Technical Service Pointer #: W11695259 Rev A
Action Required: Mandatory
Release Date: October 2023

Top Load Washers Noise and Vibration

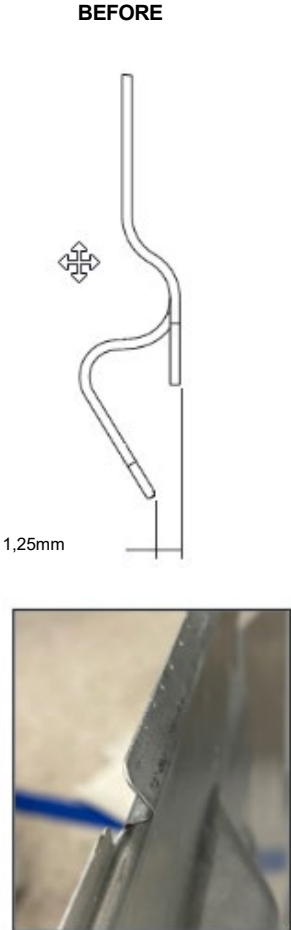
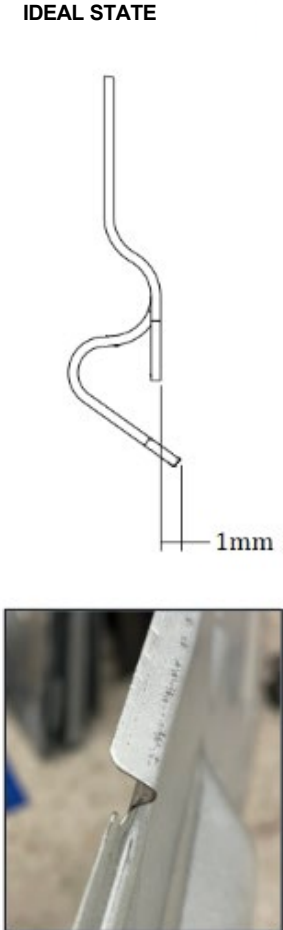
In certain circumstances, the rear panel bottom assembly tabs may not be bent to the proper location, allowing a gap between the tabs and the panel.

<div style="background-color: black; color: white; text-align: center; padding: 5px;"> ⚠ WARNING </div> <div style="text-align: center; padding: 20px;">  </div>
	<p style="text-align: center;">Electrical Shock Hazard</p> <p>Disconnect power before servicing.</p> <p>Replace all parts and panels before operating.</p> <p>Failure to do so can result in death or electrical shock.</p> <ol style="list-style-type: none"> 1. Remove the rear panel. 2. Using 3" wide pliers, bend tabs inwards towards the panel to close the gap and minimize panel movement when assembled. <ul style="list-style-type: none"> • The wider the jaws of the pliers, the fewer points to clamp and bend are required for uniform flange form. • Needle nose pliers are not recommended. • Overbending may result in difficulty reassembling the unit. <div style="display: flex; justify-content: space-around;">   </div>

<div style="display: flex; justify-content: space-around; align-items: flex-start;"> <div style="text-align: center;"> <p>BEFORE</p>  <p>1.25mm</p> </div> <div style="text-align: center;"> <p>IDEAL STATE</p>  <p>1mm +1mm -0mm</p> </div> </div> <p>NOTE: If bending panel does not achieve desired results or proper tools are unavailable, replace the rear panel - see parts list for part number.</p>
--	---

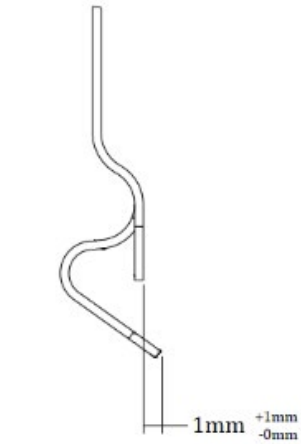
Dans certaines circonstances, les languettes de l'assemblage du fond du panneau arrière peuvent ne pas être pliées au bon endroit, ce qui laisse un espace entre les languettes et le panneau.

<div style="background-color: black; color: white; text-align: center; padding: 5px;">  AVERTISSEMENT </div> <div style="text-align: center; margin: 10px 0;">  </div> <div style="border: 1px solid black; padding: 10px; margin: 10px 0;"> <p style="text-align: center;">Risque de décharge électrique</p> <p>Déconnecter la source de courant électrique avant l'entretien.</p> <p>Replacer pièces et panneaux avant de faire la mise en marche.</p> <p>Le non-respect de ces instructions peut causer un décès ou une décharge électrique.</p> </div> <div> <ol style="list-style-type: none"> 1. Ôter le panneau arrière. 2. Utiliser une pince large de 3 po pour plier les languettes vers l'intérieur du panneau et fermer l'espace, ce qui réduira le mouvement du panneau lorsqu'il est assemblé. <ul style="list-style-type: none"> • Plus les mâchoires de la pince sont larges, moins il y a de points à serrer et à plier pour obtenir une forme de bride uniforme. • Les pinces à bec effilé ne sont pas recommandées. • Un pliage excessif peut rendre difficile le réassemblage de l'appareil. </div> <div style="display: flex; justify-content: space-around; margin-top: 10px;">   </div>

<div style="display: flex; justify-content: space-around;"> <div style="text-align: center;"> <p>AVANT</p>   </div> <div style="text-align: center;"> <p>ÉTAT IDÉAL</p>   </div> </div> <p>TATE</p> <p>REMARQUE : Si le pliage du panneau ne permet pas d'obtenir les résultats souhaités ou si les outils appropriés ne sont pas disponibles, remplacer le panneau arrière - voir la liste des pièces pour le numéro de pièce.</p>
--	--

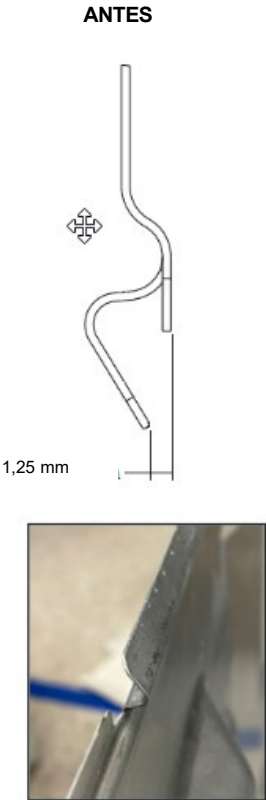
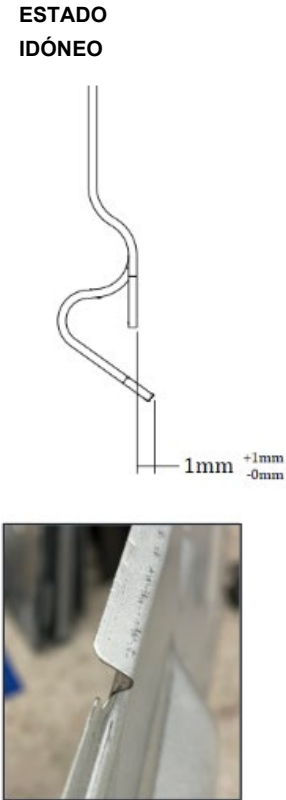
En determinadas circunstancias, es posible que las lengüetas de montaje de la parte inferior del panel trasero no estén dobladas en la posición correcta, lo que permite que quede un espacio entre las lengüetas y el panel.

1. Retire el panel trasero.
2. Con unos alicates de 3" de ancho, doble las lengüetas hacia dentro, hacia el panel, para cerrar el hueco y minimizar el movimiento del panel al montarlo.
 - Cuanto más anchas sean las mordazas de los alicates, serán necesarios menos puntos que sujetar y doblar para conseguir una forma uniforme de la brida.
 - No se recomienda el uso de alicates de punta de aguja.
 - Si se dobla demasiado, puede resultar difícil volver a montar la unidad.

<div style="display: flex; justify-content: space-around; align-items: flex-start;"> <div style="text-align: center;"> <p>ANTES</p>  <p>1,25 mm</p> </div> <div style="text-align: center;"> <p>ESTADO IDÓNEO</p>  <p>1mm $+1\text{mm}$ -0mm</p> </div> </div> <p>NOTA: Si al doblar el panel no se obtienen los resultados deseados o no se dispone de las herramientas adecuadas, sustituya el panel trasero; consulte la lista de piezas para obtener el número de pieza.</p>
--	--
